## Accommodatie “aanpassingen” als gevolg van nieuw Wedstrijdreglement Atletiekunie 2018-2019

### Inleiding:

Per 1 januari 2018 is een nieuw wedstrijdreglement (13<sup>e</sup> druk) van kracht voor wedstrijden van de Atletiekunie. Als gevolg van de wijzigingen ten opzichte van de vorige druk zijn er een aantal onderwerpen die direct gevolg hebben op de inrichting van een atletiekaccommodatie.

**De wisselzones van de Zweedse Estafette**

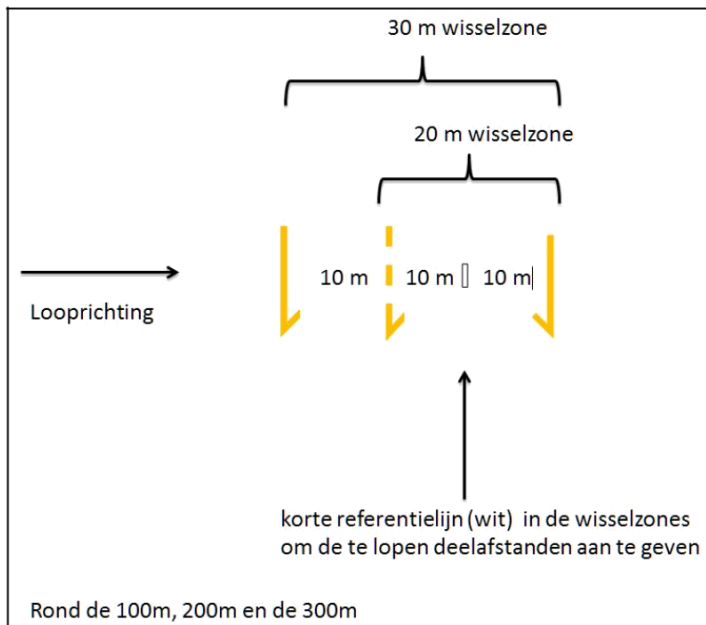
De wisselzones van de "Zweedse Estafette"

- 1e wisselzone 20 meter
  - o Referentie lijn op 10m
- 2e wisselzone 30 meter
  - o Referentie lijn op 20m
- 3e wisselzone 30 meter
  - o Referentie lijn op 20m
- Geen aanloopvak

worden gewijzigd:

NB: De "oude" belijning van de wisselzones wordt gedooft tot de eerstvolgende her-belijning.

## 2. Landingsmat hoogspringen (artikel 182 wedstrijd reglement)

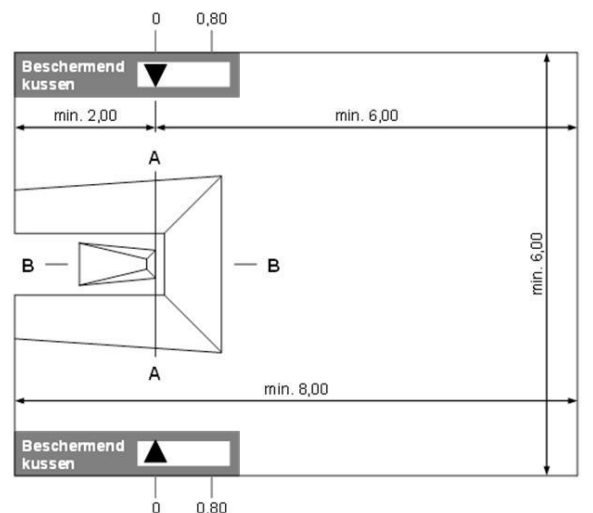
In principe zijn hier geen wijzigingen doorgevoerd, maar aanbevelingen gedaan.

- Bij vervangen van de landingsmat wordt een landingsmat van tenminste 6m (lengte) x 4m (breedte) x 0,7m (hoogte) sterk aanbevolen;
- Landingsmatten met maten niet minder dan 5m (lengte) x 3m (breedte) x 0,7m (hoogte) zijn voor wedstrijden en trainingen toegestaan;
- Voor een landingsmat bij hoogspringen die louter voor pupillen wordt gebruikt, worden de afmetingen van 5m (lengte) x 3m (breedte) x 0,5m (hoogte) toegestaan.

Fig. 190 Plattegrond van een discuskooi  
(alle afmetingen in m)

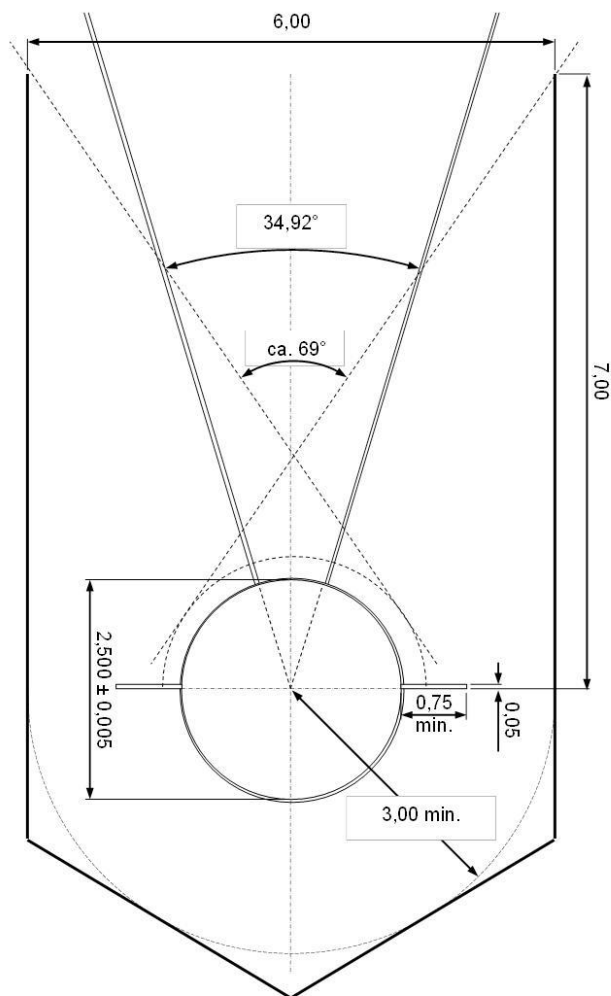
reglement) Wijziging 1: diepte kooi:

**Vanaf 2024 dienen alle kooien voor discuswerpen te voldoen aan de IAAF normen zoals onderstaand aangegeven:**

- Belangrijk kenmerk van deze kooi is dat de breedte van de opening zal 6 m moeten zijn en deze bevindt zich 7 m vóór het middelpunt van de ring;
- De breedte van 6 m moet worden gevormd door de opening die zich tussen het links en rechts afhanginge net bevindt. Het net zal aan de grond gefixeerd moeten kunnen worden.

NB: vanaf 2024 worden dus kooien waar de opening minder dan 7m voor het midden van de ring ligt niet meer toegestaan.

**Wijziging 2: hoogte kooi:**

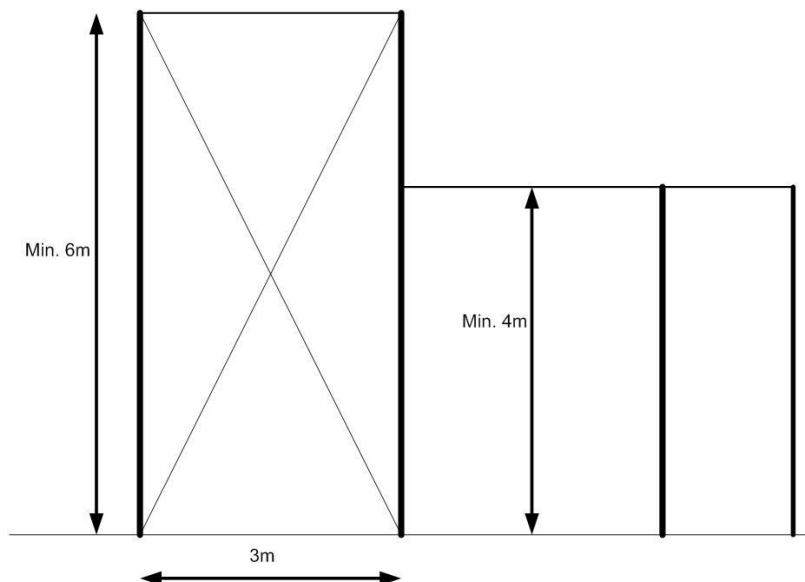
- Vanaf 2020 past de IAAF de normen voor de hoogte van de discuskooi aan: de voorste 3m aan beide kanten van de kooi dient tenminste 6m hoog te zijn;
- Vanaf 2032 worden kooien met een hoogte volgens deze maatvoering in alle gevallen verplicht gesteld.

**Fig. 192b** Kooi voor discuswerpen en kogelslingeren  
Panelen in stand discuswerpen (alle afmetingen in m)

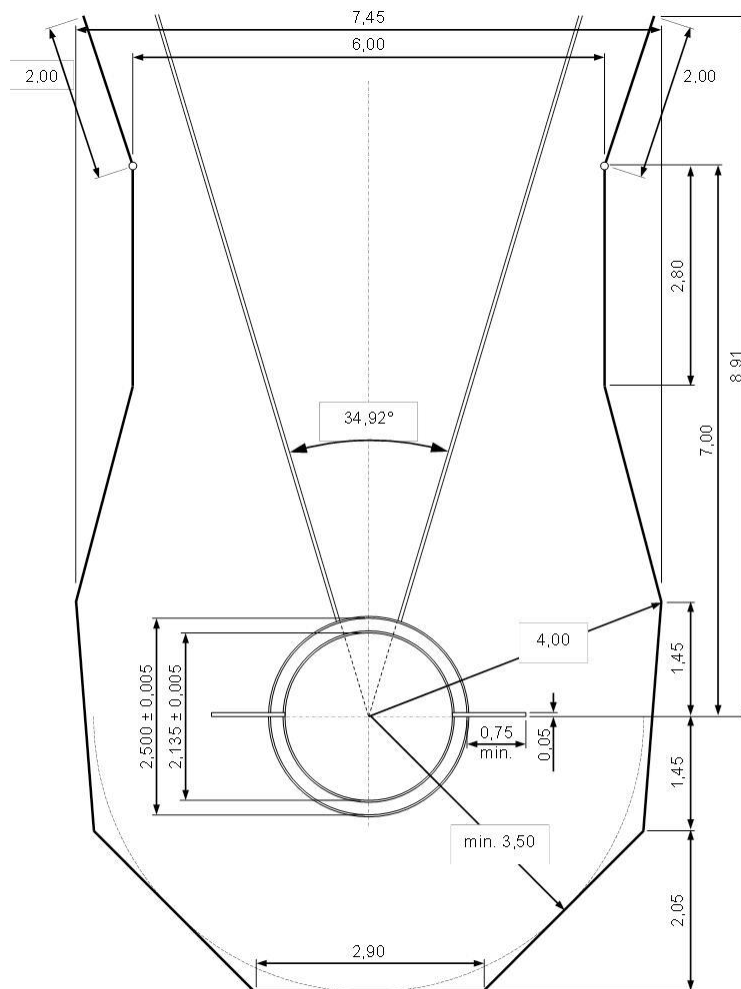
- Na vervanging van de kooi of renovatie van de accommodatie dient een kooi altijd te voldoen aan de IAAF maatvoering.

**Vanaf 2024 dienen alle kooien voor kogelslingeren te voldoen aan de IAAF normen zoals onderstaand aangegeven.**
